**RAPPORT D'OBSERVATION :
GESTION DES EAUX PLUVIALES ET
INTERCEPTION DES EAUX SOUTERRAINES
SUR LE CHANTIER DE L'AUTOROUTE A69
04/04/2024**

Association Eau Secours 31
10 bis rue du colonel Driant
31400 TOULOUSE
eau.secours31@gmail.com

Le présent rapport vise à alerter le concessionnaire, les services de l'état, les collectivités, la population ainsi que toute personne physique ou morale s'intéressant à la gestion des eaux pluviales et souterraines sur le chantier de construction de l'autoroute A69.

Illustration 68. Filtre à paille et système d'assainissement

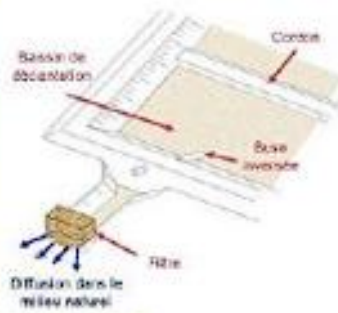
- Pour le confinement des polluants accidentels, le concessionnaire a fait le choix technique d'utiliser des clapets de confinement à la place de « buse en pente inversée », tel qu'indiqué dans la DAE. Ces 2 dispositifs permettent effectivement de confiner les polluants, mais les clapets nécessitent une intervention humaine ; il faut fermer manuellement le clapet pour confiner la pollution.

Figure 64: Localisation de la remontée de nappe - MONTCABRIER (81)

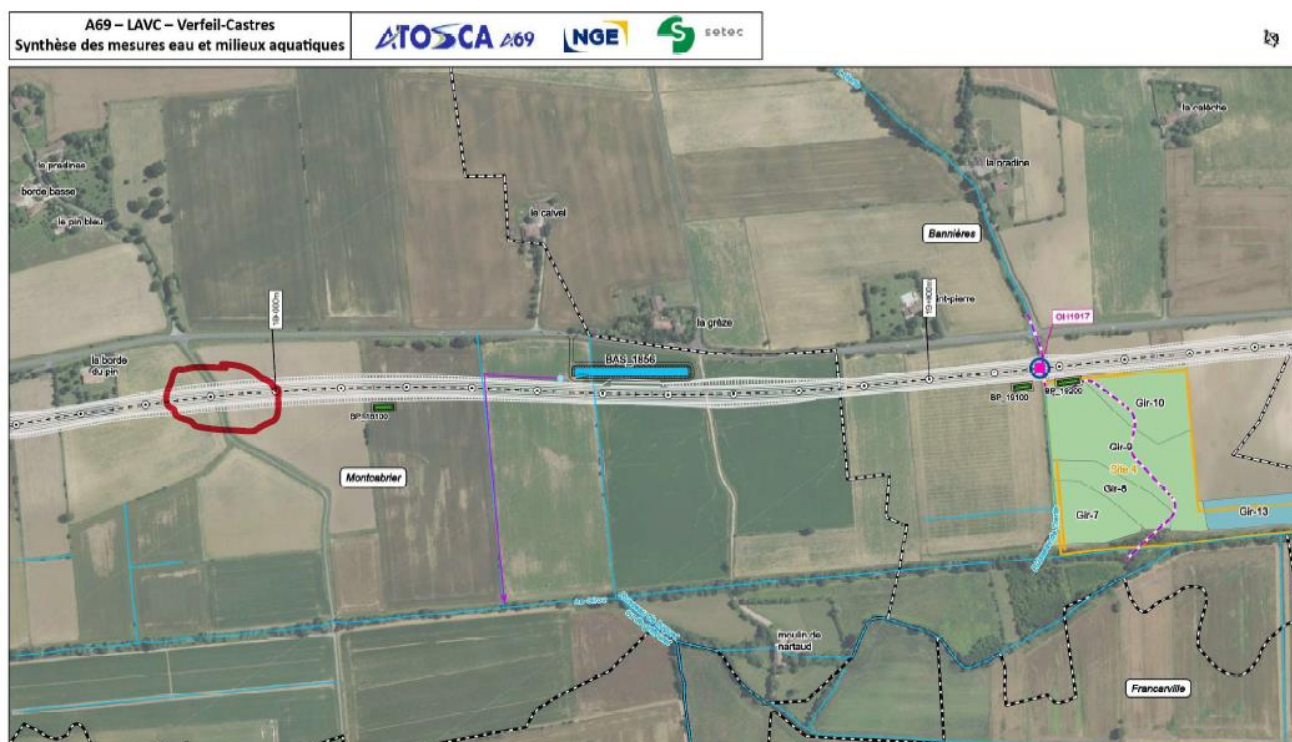
Depuis le 27/02/2024, une plateforme pour le passage, retournement, ravitaillement, entretien des engins est inondée par une remontée d'eaux souterraines. En raison des activités du chantier, le sol de la plateforme est donc chargé en particules fines, métaux, et potentiellement en hydrocarbures et polluants chimiques.

Ce bassin n'est pas prévu parmi les bassins provisoires identifiés dans les plans du concessionnaire (cf. figure 64), et il semble avoir été implanté spécifiquement pour cette situation imprévue. Cette plateforme n'étant pas adaptée à la montée des eaux, on constate des traces d'érosion.

Figure 72: PI2118 - VENDINE le 13/02/2024

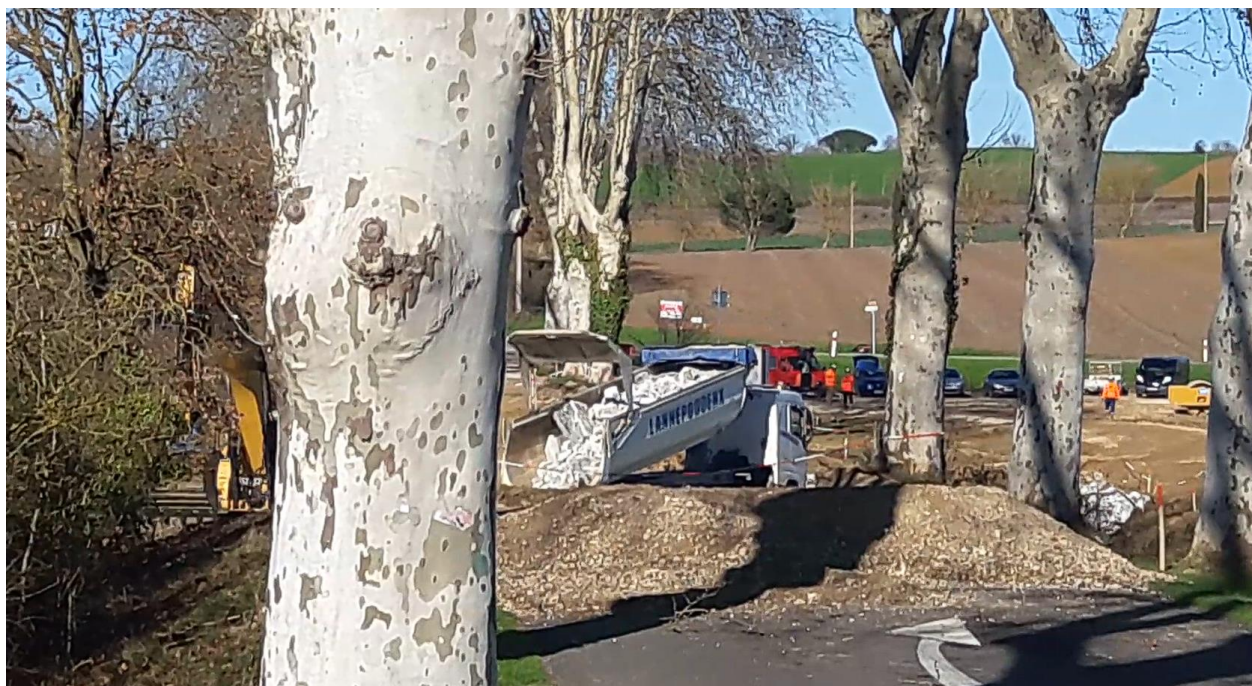
Pour stabiliser le sol et pouvoir implanter l'ouvrage PI2118, le concessionnaire remplit le décaissement de cailloux traités à la chaux.

Figure 87: Dispositif de pompage avec tuyau de refoulement (bleu) - PUYLAURENS (81) le 10/02/2024

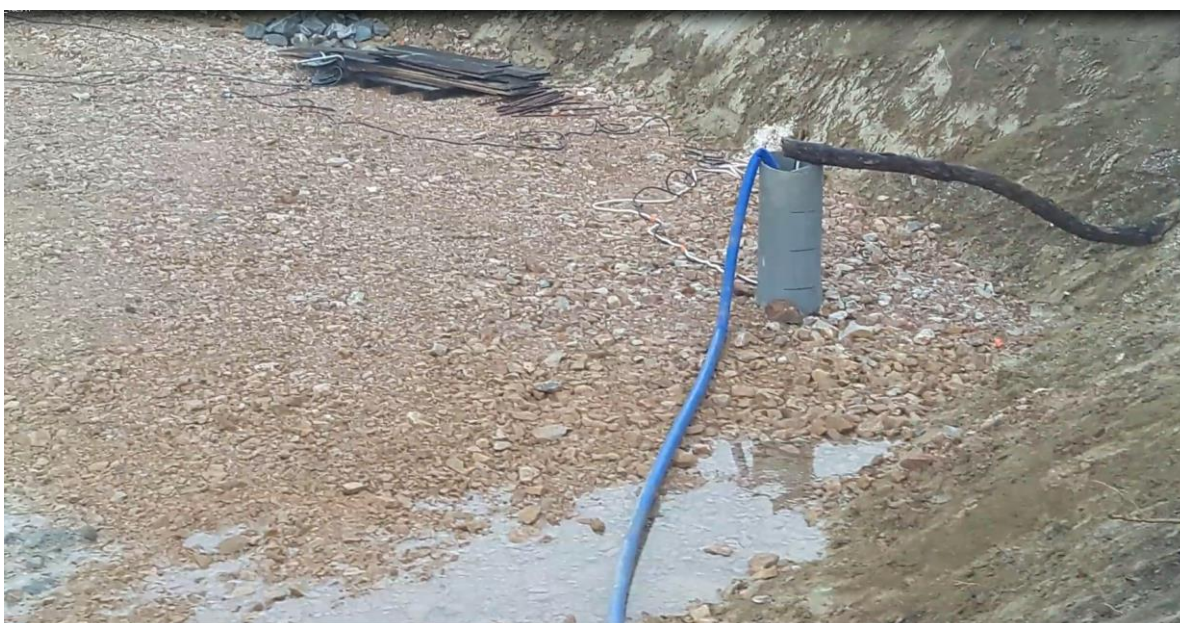
Non seulement le bassin est déjà sous-dimensionné pour les eaux pluviales (environ 20m³ au lieu des 86 m³ prévus) mais avec le volume pompé, il reçoit un débit largement supérieur à sa capacité de traitement (Figure 88).

La décantation est inefficace et le bassin déborde à plusieurs endroits (Figure 89). Pour que la décantation soit efficace, il ne faut pas de turbulences dans le bassin. Il est donc absurde et contre-productif d'y déverser un débit élevé qui aura pour conséquence le soulèvement des matières en suspension (MES) décantées dans le fond du bassin et une impossibilité pour les particules de décanter correctement.

Le tuyau de refoulement débouche dans le bassin provisoire. Au fond, à l'aval du bassin, on observe le piézomètre (orange).
